PERMIS DE CONSTRUIRE REFUS

Opération : **Démolition d'un bâtiment – Aménagement
d'un restaurant dans un local existant – Modification
de l'aspect extérieur – Réaménagement des aires de
stationnement**

Adresse des travaux : **33 avenue du Grand Sud**

Dossier N° : **PC 37050 25 00021**

PC2500021 – CLT – 33 avenue du Grand Sud – M. XU – D0355

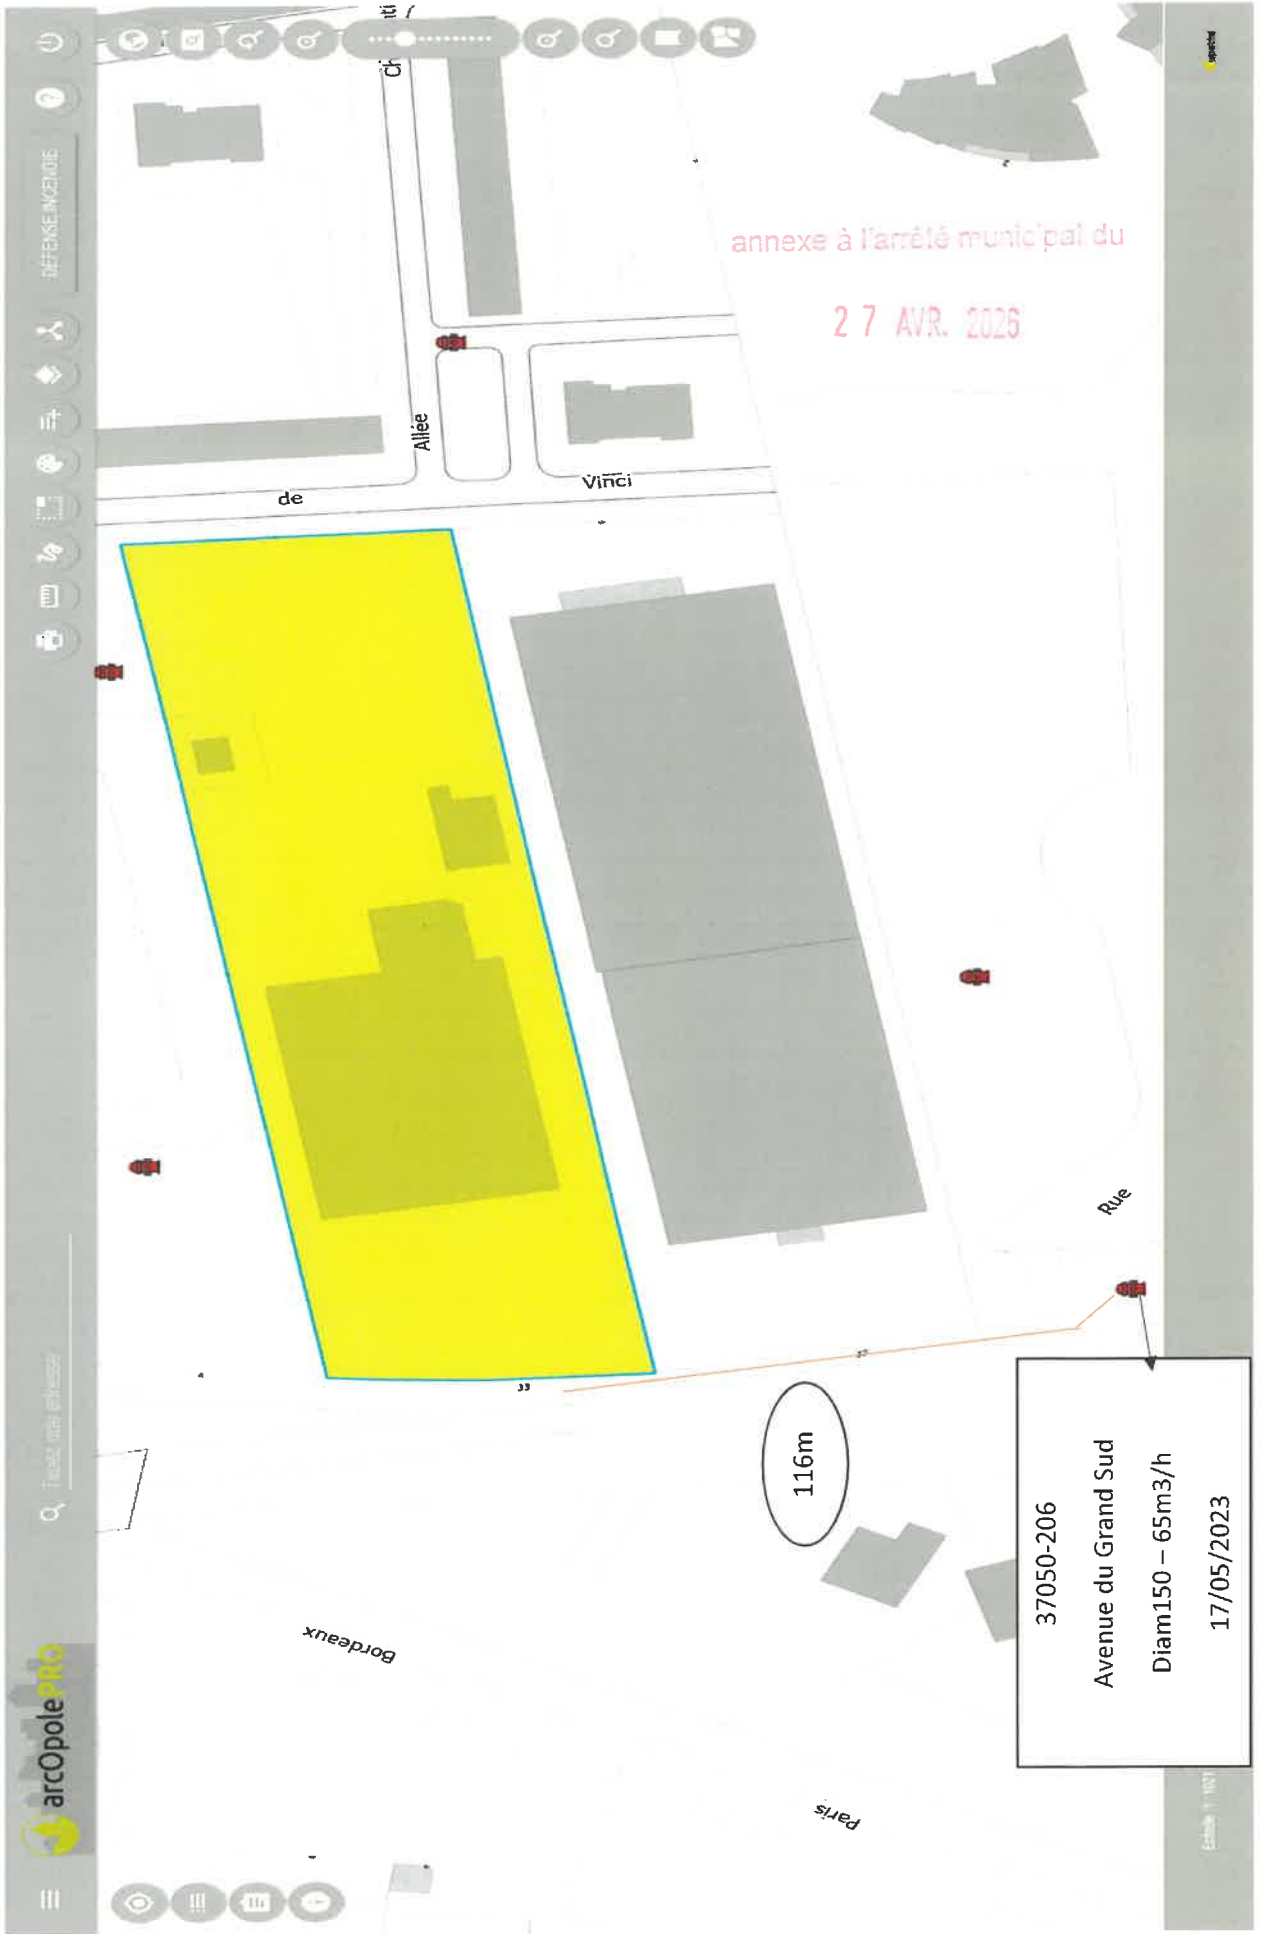
- Le poteau incendie le plus proche, de diamètre 150 mm est situé avenue du Grand Sud, à environ **116 mètres** de la parcelle, portant le n°37050-206 avec un débit de **65 m³/h** selon le contrôle du 17/05/2023.

116m

37050-206
Avenue du Grand Sud
Diam150 – 65m3/h
17/05/2023

« Ces informations doivent être corrélées au Schéma Départemental de Défense Extérieure Contre l'Incendie afin de vérifier que la défense incendie existante mentionnée est conforme au besoin minimal en eau risque à défendre. Dans le cas contraire une consultation du SDIS est nécessaire »
